女川原子力発電所第2号機 工事計画審査資料	
資料番号	02-他-F-19-0040_改4
提出年月日	2021年 9月 17日

女川原子力発電所第2号機 使用済燃料貯蔵ラックの設計用減衰定数について (指摘事項に対する回答)

2021年9月17日
東北電力株式会社

前回審査会合(7/6)における指摘事項及び回答概要

減衰定数に対する流体-構造連成による応答低減効果の影響検討結果

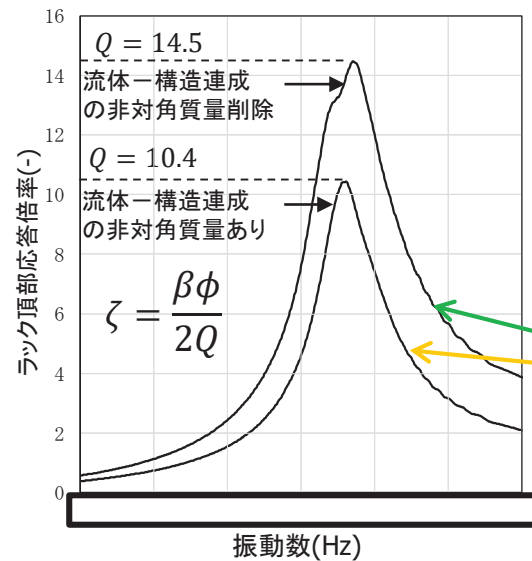
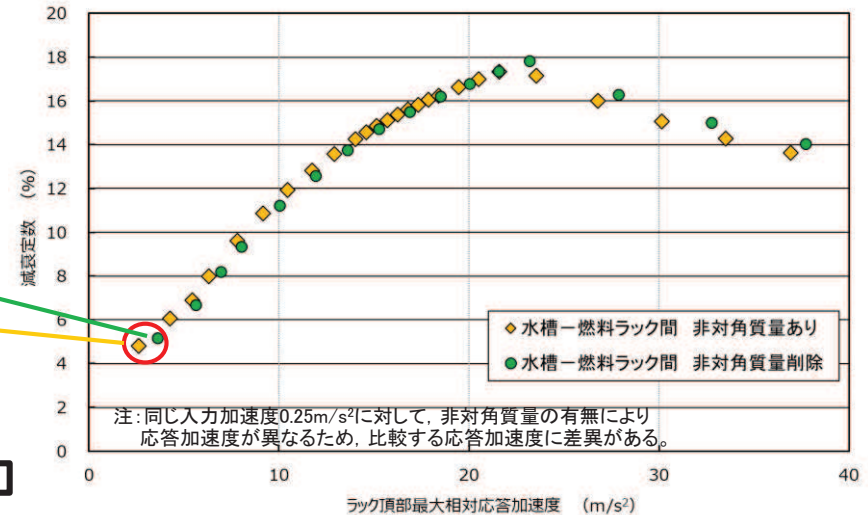
- 流体-構造連成による応答低減効果を定量的に確認するため、詳細解析モデルにおける水槽と燃料ラック間の流体-構造連成質量(質量マトリクス[M]の非対角質量)を考慮せず解析を実施した結果、実際に減衰定数と応答加速度の関係に大きな差異はないことを確認した。
- よって、算出する減衰定数には、流体-構造連成による応答低減効果は含まれない。

したがって(1)及び(2)の整理結果より、流体-構造連成による応答低減効果を含めた燃料ラックの解析モデルは妥当であること、また、応答倍率法*を適用した減衰定数の算出方法は流体-構造連成による応答低減効果は含まれず、減衰定数の算出方法として妥当であることを確認した。なお、加振試験結果を用いた減衰定数の算出も同様の方法を用いており妥当である。

燃料ラック概略構造

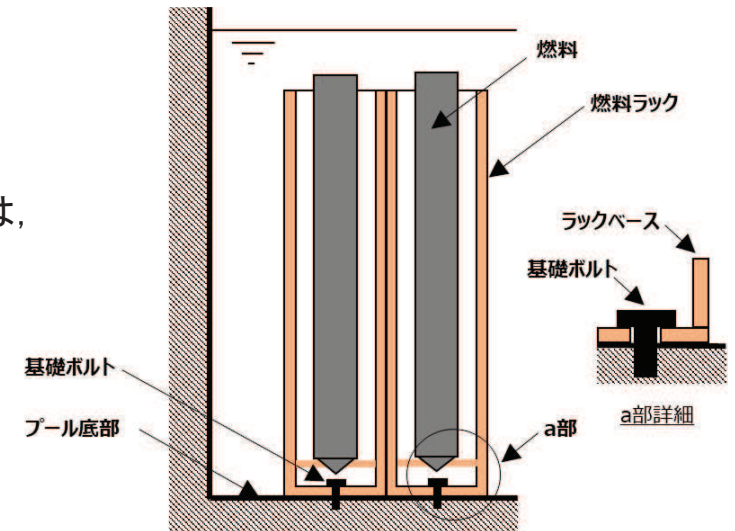
a. ボルト締結面摩擦力 $F_{b_{max}}$

締結ボルトの締付トルク T は管理値 、トルク係数 K は燃料ラック据付時の条件(潤滑なし)を考慮した値 *1、呼び径 D と本数 N_b は締結ボルトの呼び径 と本数 、及び摩擦係数 μ は燃料ラックが水中に設置されることによる水膜効果を考慮*1,2,3した から、ボルト締結面摩擦力 $F_{b_{max}}$ を と設定した。

燃料ラック剛性 EI_r の設定フロー*

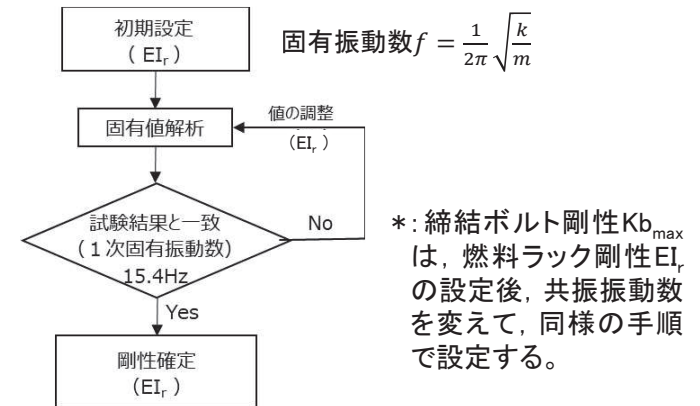
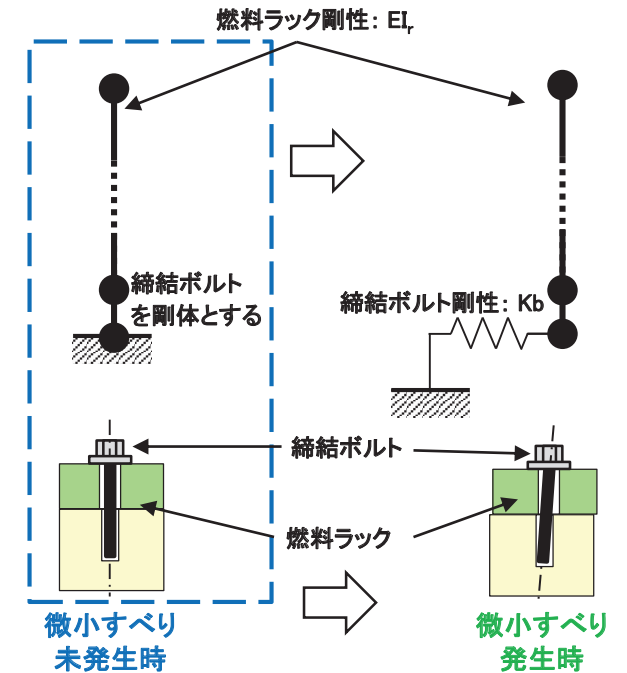
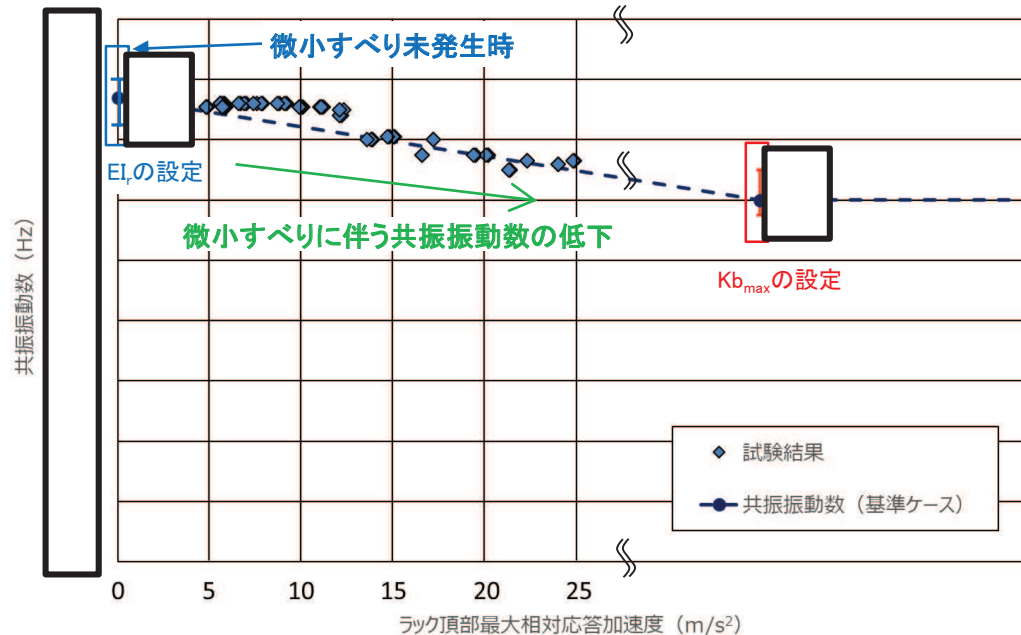
c. 燃料ラックの剛性(曲げ剛性) EI_r

燃料ラックの剛性 EI_r は、試験結果との整合性を考慮して、燃料ラックの共振振動数が となる と設定した。

d. 締結ボルト剛性 Kb_{max}

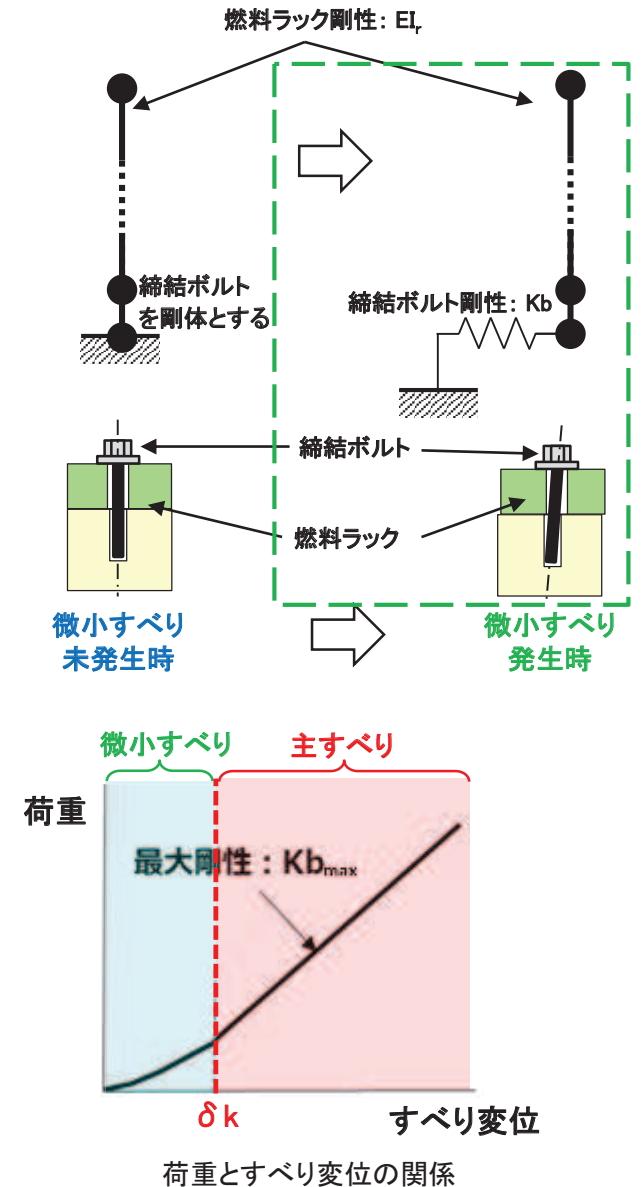
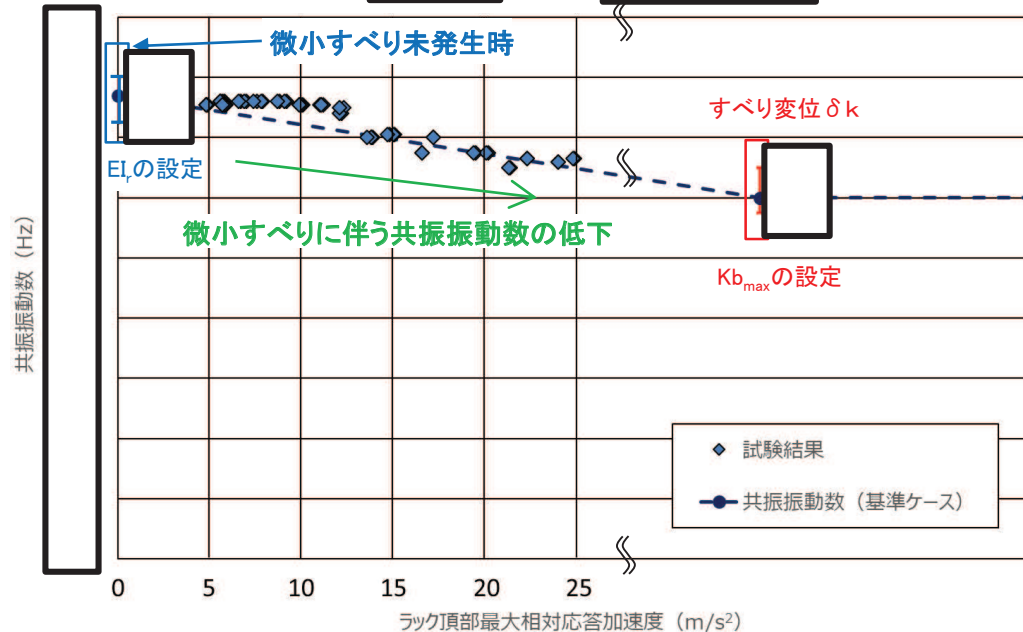
- 解析条件(入力値)の考え方:
締結ボルトの剛性は、燃料ラックの微小すべり未発生時は剛体として扱い、燃料ラック下端の締結面の微小すべり発生時には、燃料ラックの剛性と合計した剛性(直列ばね)として作用する(右図)。
- 入力値の変動範囲:
加振試験結果の全体的な傾向として、応答加速度の増加につれて発生する微小すべりに伴い共振振動数が低下傾向を示す(下図)。微小すべり発生時の共振振動数は、締結ボルトばね剛性の振幅依存性を定義する最大変位 δk 以上のすべり変位で一定とし、加振試験結果の全体的な傾向(下図点線)に対する振れ幅を考慮して、上限値 、下限値 の変動範囲を設定した。
- 入力値の設定(基準ケース):
締結ボルト剛性 Kb_{max} は、試験結果との整合性を考慮して、すべり変位が δk 以上となる領域での共振振動数が となる に設定した。

荷重とすべり変位の関係

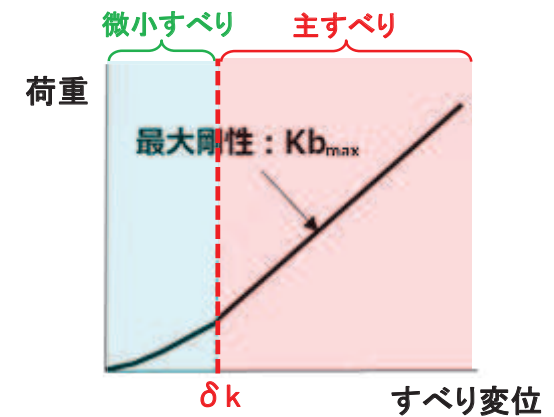
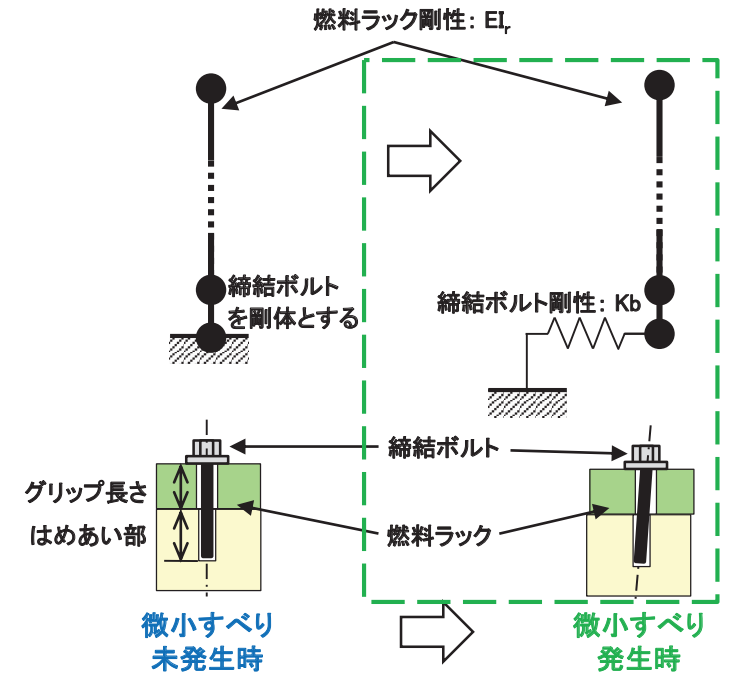
- 解析条件(入力値)の考え方:
締結ボルトの締結部におけるすべり変位は、燃料ラック下部における締結ボルトの傾きによる水平方向変位を考慮する。
- 入力値の変動範囲:
締結ボルトのはめあい部では、外径公差(両側隙間の平均(0.338mm))の隙間によって締結ボルトが傾くことが想定される。この締結ボルトの傾き及び締結部のグリップ長さ(61.5mm)を考慮すると、締結ボルトの頭部下面における水平方向変位量は、最大 となるため、これを上限値とした。また、はめあい部には外径公差が必ず存在するが、極端なケースとして下限値は を設定した(右図)。
- 入力値の設定(基準ケース):
締結ボルトばね剛性の振幅依存性を定義する最大変位 δk は、上記の上限値が規格の公差に基づく標準的な値であること及び試験結果との整合性を考慮して、 と設定した。

締結ボルト剛性 $K_{b_{max}}$ の入力値を変動させた場合の減衰定数算定結果
 ⇒ 減衰定数の低下量: 2.36%(下限ケース)

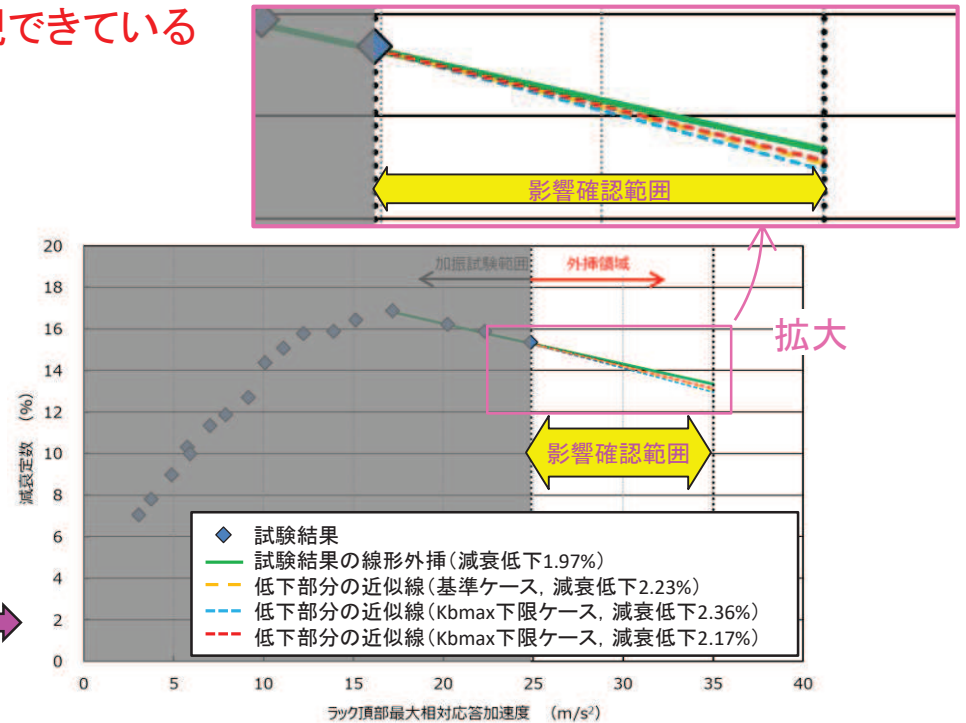
- 試験結果との整合性を考慮して設定するもの(5項目)について、入力値(基準ケース)を変動させた場合(影響確認ケース)の減衰定数の影響確認結果を下表に示す(詳細は別紙3参照)。
- 影響確認ケースの減衰定数は、基準ケースと同様に緩やかな低下傾向(急減しないこと)を示し、低下量は最大2.36%であった。これは、基準ケースの低下量(2.23%)及び試験結果の外挿により算定した減衰定数の低下量(1.97%)と同程度であることを確認した。
- 以上のことから、試験結果の外挿により算定した減衰定数(緑線)は、外挿領域における燃料ラックの減衰挙動を表現できているものと判断した。

女川2号機の燃料ラックの設計用減衰定数設定の考え方

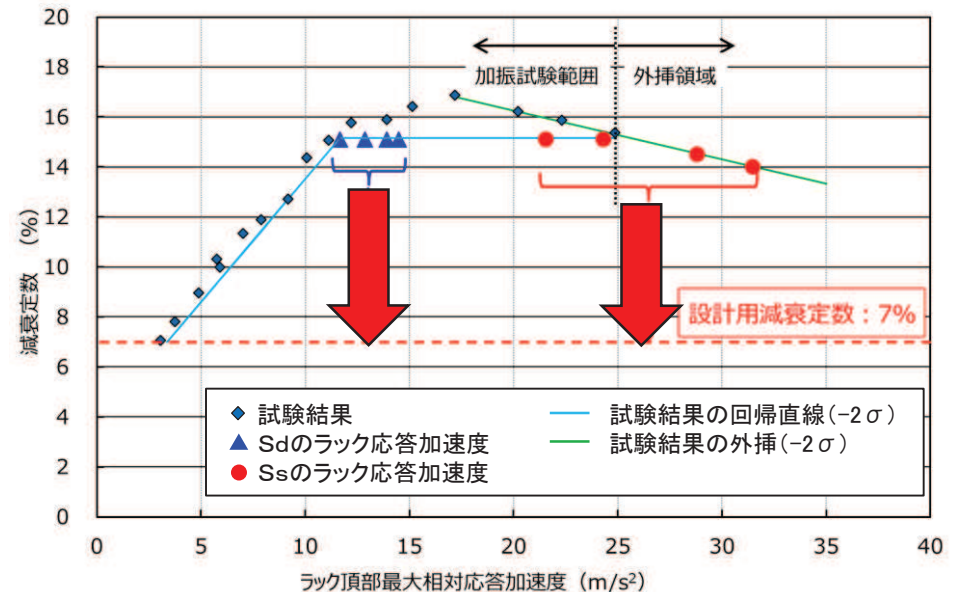
- 燃料ラックの試験及び試験結果の外挿により試験範囲及び外挿領域における減衰定数を取得した。
- 外挿領域における減衰定数については、試験体構造及び燃料ラックの減衰メカニズム(構造減衰, 流体減衰, 摩擦減衰)を考慮した詳細解析により適用性を確認した。なお、外挿領域においては減衰定数が急減しないものの、緩やかな低下傾向を示すことを解析的にも確認した。
- 設計用減衰定数の設定に当たっては、試験結果のばらつき及びSd応答範囲の一部が減衰定数が増加する領域に掛かることや外挿領域の低下傾向を考慮し、試験範囲及び外挿領域における減衰定数の下限値より十分低く設定することで設計余裕を確保する。また、耐震設計の簡便さも踏まえて、弾性設計用地震動Sd及び基準地震動Ssに対して、**外挿領域を含めて一律7%(設置許可段階と同じ)と設定した。**

設計用減衰定数	
弾性設計用地震動Sd	基準地震動Ss
7%

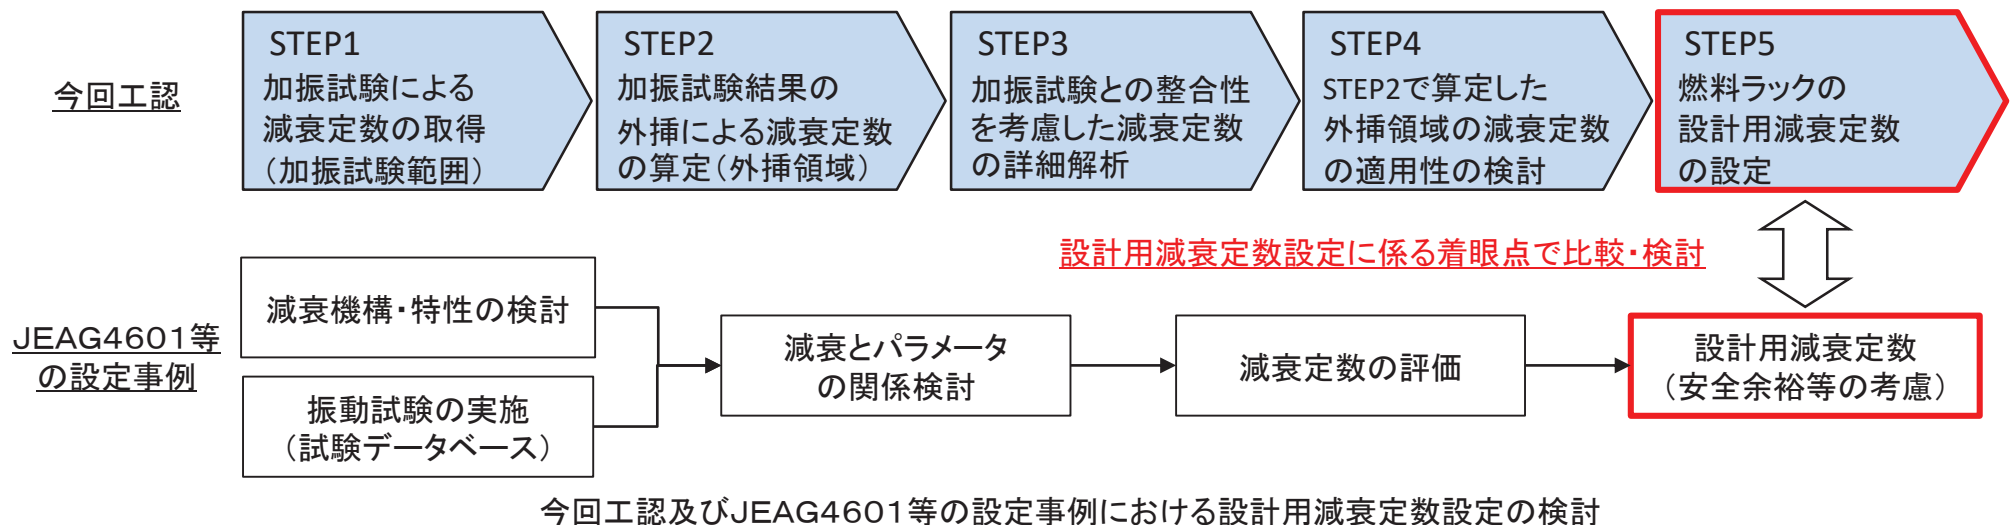
- 機器・配管系の設計用減衰定数が規定されるJEAG4601等には、それらを規定した際の設定事例が記載されていることから、これを考慮して改めて女川2号機の燃料ラックに対する設計用減衰定数設定の妥当性を確認した。
- JEAG4601等における設定事例では、対象設備の減衰機構・特性の検討、振動試験の実施、減衰とパラメータの関係検討等を踏まえ、減衰定数を評価した上で、安全余裕等を考慮して設計用減衰定数を設定する手順となっており、今回工認における燃料ラックの設計用減衰定数設定に係る検討手順とも概ね整合している。
- このため、設計用減衰定数設定に係る4項目(① 減衰定数の取得方法、② 減衰定数とパラメータの相関関係、③ 減衰定数に対する余裕の取り方、④ 対象設備の汎用性*)を着眼点として、JEAG4601等に規定される各種設備の設計用減衰定数の設定事例を調査・整理し、女川2号機の燃料ラックと比較・検討した。
- その結果、JEAG4601等に規定される各種設備の設定事例で同様の対応を行っているため、女川2号機の燃料ラックに対する設計用減衰定数の設定方法は妥当であると判断した(詳細は別紙4参照)。
